平成17年10月7日
経済産業省
原子力安全・保安院

東京電力(株)福島第一原子力発電所5号機の手動停止の 原因と対策に係る東京電力(株)からの報告及び検討結果について

・弁の開き初め

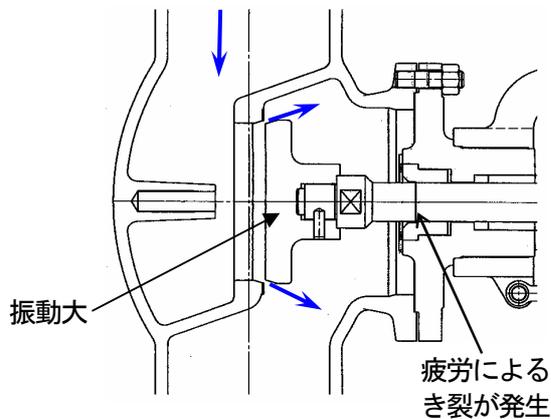
弁の開き初め（弁開度0%～約20%）は、弁体が弁座の範囲内にあるため拘束され、弁体・弁棒の振動は小さい。

・疲労によるき裂の発生

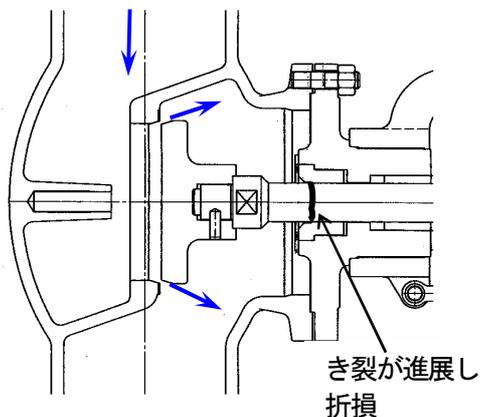
弁体が弁座の範囲を離れると弁体の押さえがなくなり、大きく振動（開度約21%で最大となる。）し弁棒に疲労によるき裂が発生した。
